Oggetto: Marciapiede ristretto da muro di recinzione via Volta 52/54

Con riferimento alla vostra del 18/09/2015 n° 22436, abbiamo effettuato un sopralluogo facendo delle semplici misurazioni rilevando in 3 punti il dato numerico (di cui alleghiamo parte della documentazione fotografica foto 1 e foto 2).

Foto 3

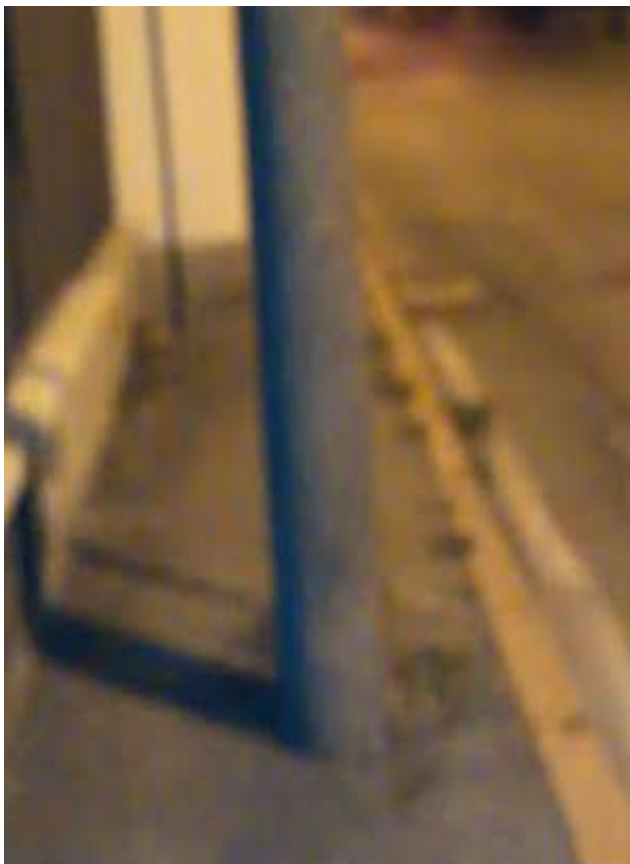
- Subito dopo l'ostacolo in questione risulta esserci un palo dell'illuminazione in mezzo al marciapiede in oggetto, passaggio limitato al di sotto dei 90 cm e non facilmente superabile da chi utilizza una sedia a rotelle o a problemi a deambulare.
(foto 3)
